**Fraktion in der Bezirksvertretung Münster-Südost**

**Antrag zur Vorlage V/0416/2024**

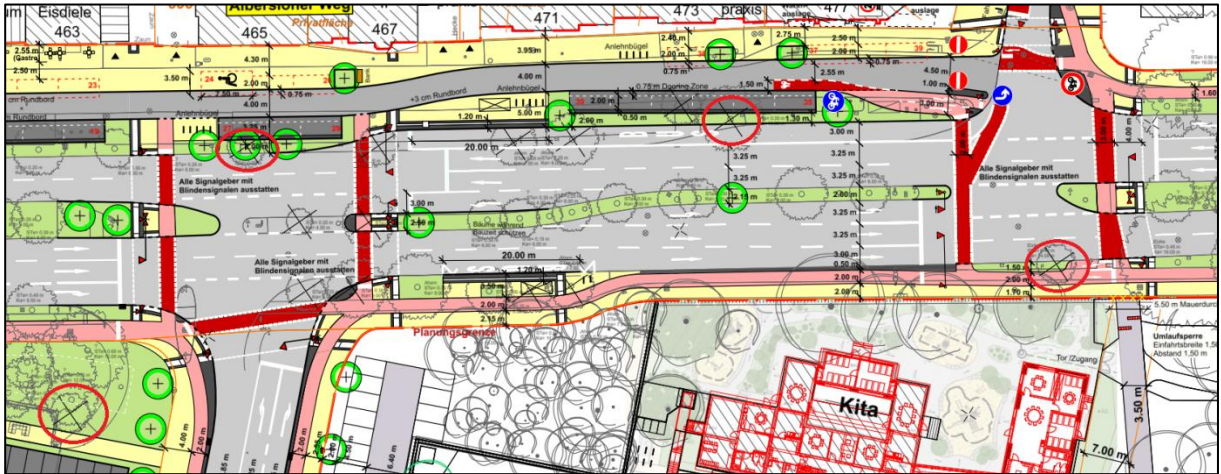
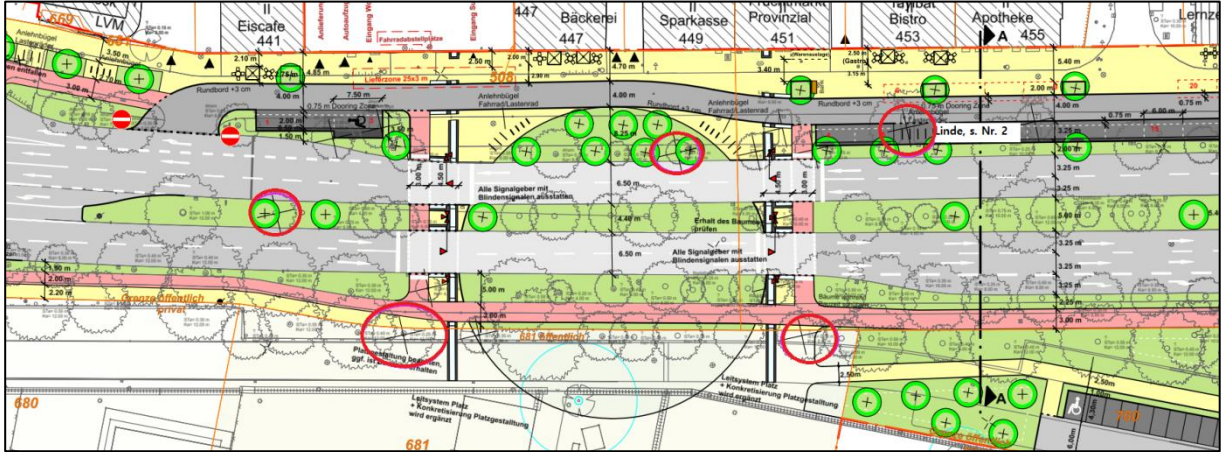
4. Auf die Einengung der Straße vor dem Wiegandweg ist zu verzichten.
5. Alle Bäume innerhalb der Grünstreifen, die zur Fällung vorgesehen sind (Karten s. Begründung), sind erneut zu überprüfen, insbesondere die Möglichkeit der Anwendung flächenbündiger, befahrbarer Baumscheiben. Dies gilt insbesondere für die Eiche an der Kita am Albersloher Weg, da hier bereits in der Vergangenheit alle anderen Bäume bis auf diese Eiche und einen jüngeren Ahorn gefällt wurden. Ggf. ist hier auf die Abbiegespur für Radfahrende zu verzichten, um den Baum zu erhalten.

zu 5: Es sind eine ganze Reihe von Bäumen zur Fällung vorgesehen, die sich auch nach der Umsetzung der Planung innerhalb von Grünstreifen befinden. Diese sind zu erhalten, ggf. durch die Umsetzung technischer Maßnahmen. Im Folgenden handelt es sich um folgende Bäume (Rot umkreist):
